**Verfahren zur Aufstellung des Bebauungsplanes E 25/1 – Steintorgelände -;
öffentliche Auslegung des Bebauungsplanentwurfes**

Stellungnahme im Rahmen der frühzeitigen Öffentlichkeitsbeteiligung nach § 3 Abs. 1 BauGB zum Entwurf des Bebauungsplans E 25/1 – Steintorgelände

**Stellungnahme im Rahmen der frühzeitigen Öffentlichkeitsbeteiligung nach § 3 Abs. 1 BauGB
zum Entwurf des Bebauungsplans E 25/1 – Steintorgelände**

Parkplatz Variante 1 (V1) (Vorzugsvariante)

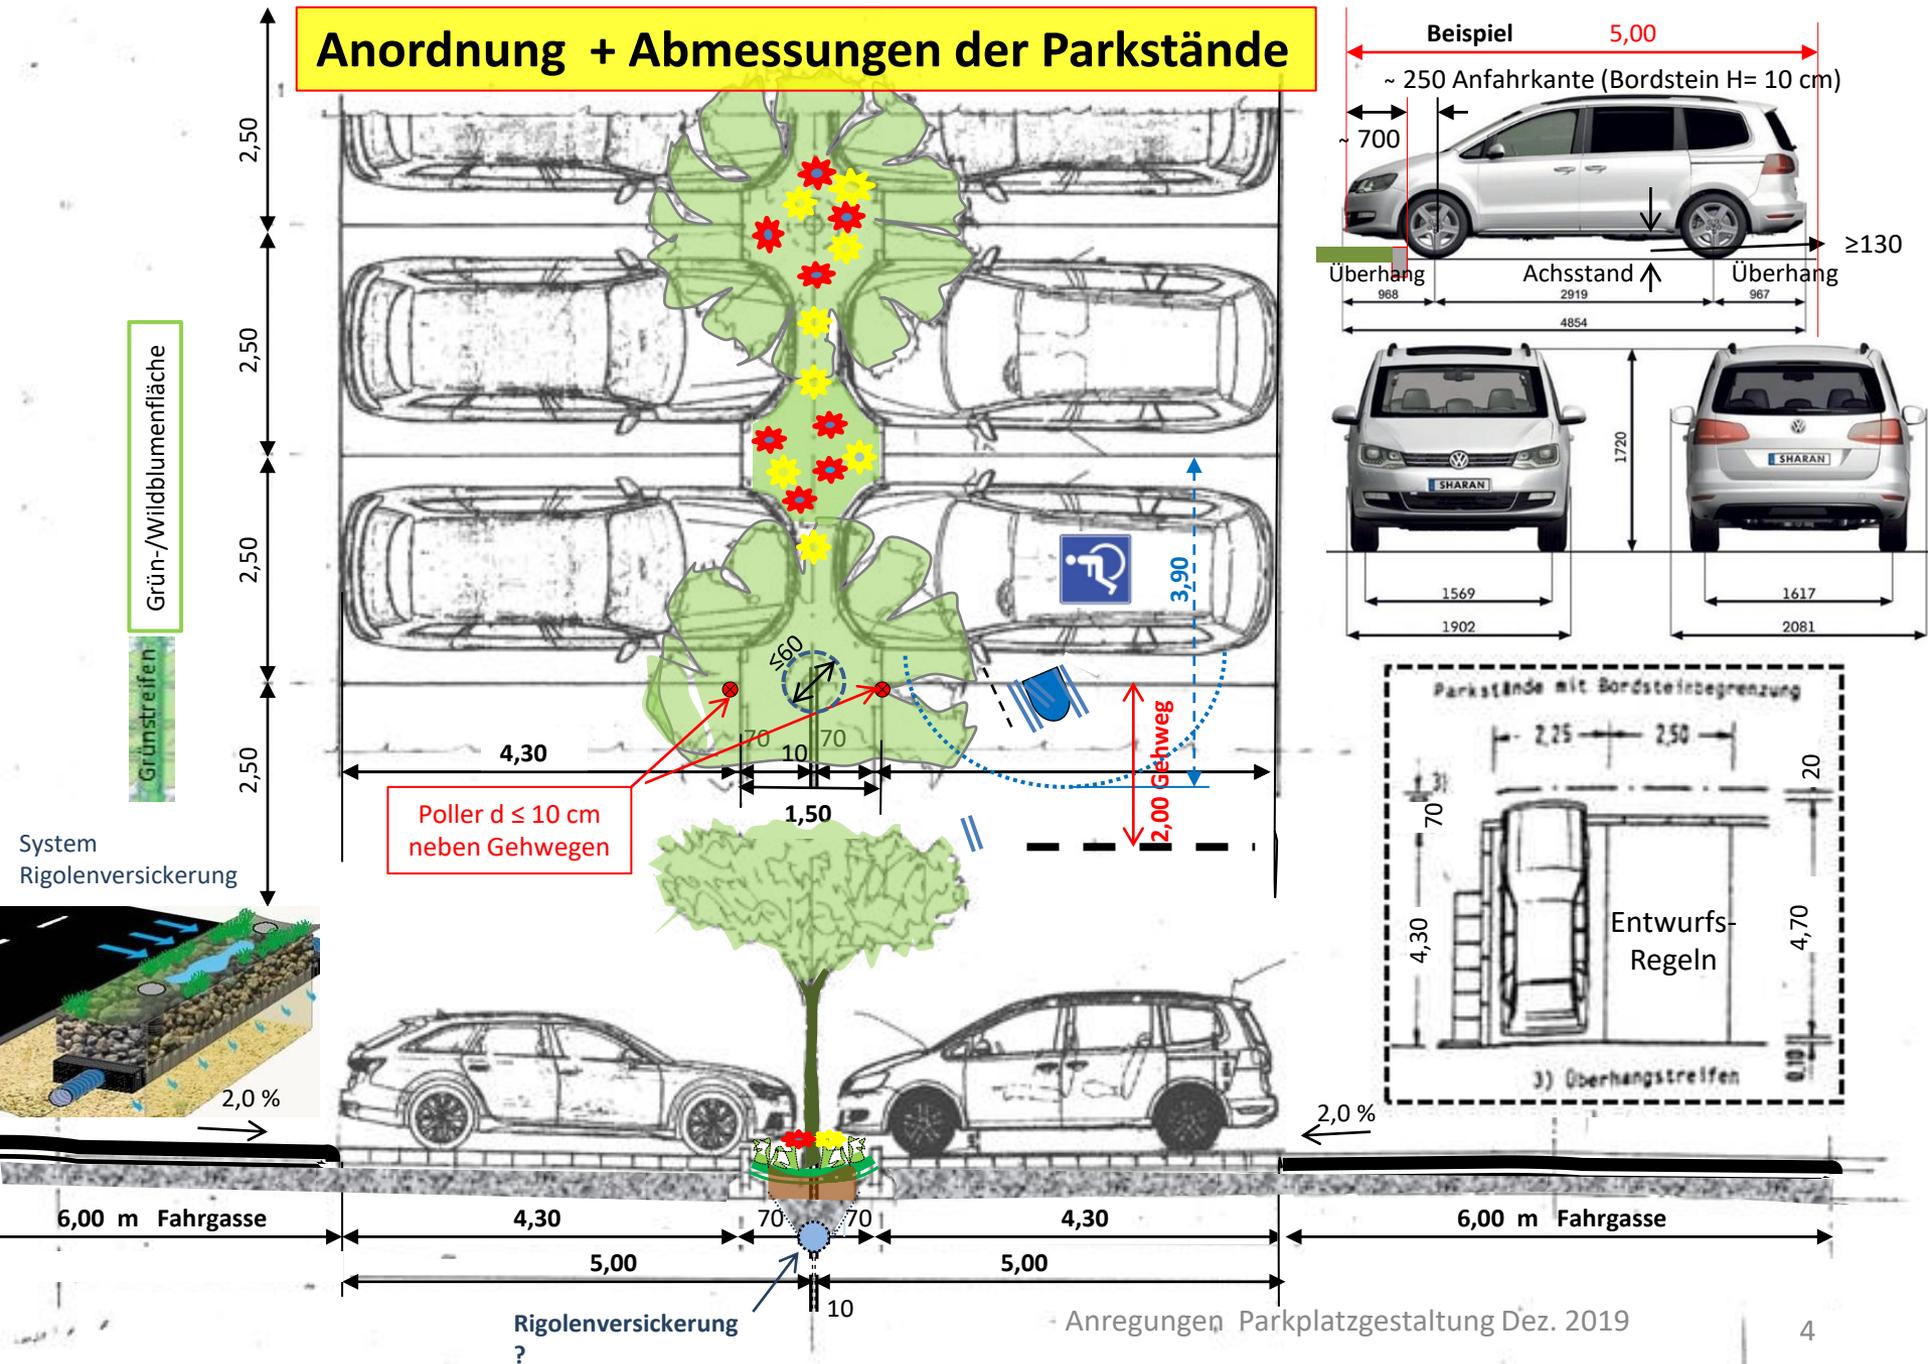
Da die zweispurige Einfahrt in den Kreisverkehr den Verkehr aus der Innenstadt flüssiger machen könnte, sollte sich hier auch der ausfahrende Verkehr von dem Parkplatz am Kleinen Wall einfädeln können. Denn der aus dem Kleinen Wall kommende Verkehr ist hier zwangsläufig besonders störend und sollte deshalb klein gehalten werden. Daher spricht auch die notwendige Neugestaltung dieses Parkplatzes für die Errichtung des Kreisverkehrs. Deshalb ist in der Anlage auch ein Planentwurf bezüglich dieses Parkplatzes beigefügt.

Bezüglich dieses Parkplatzes schlage ich schon jetzt vor, dass hier der großkronige Baum an der Straße Hinter dem Mühlenberg erhalten bleiben und am Steintor drei großkronige Bäume gepflanzt werden sollten. Letzteres würde hier die hässliche Baulücke verdecken, die jetzt einen Blick hindurch bis zu den Anlagen der Fa. KLK Olio ermöglicht und so noch 75 Jahre nach dem Krieg auf unschöne Weise an die Zerstörung der Stadt erinnert.
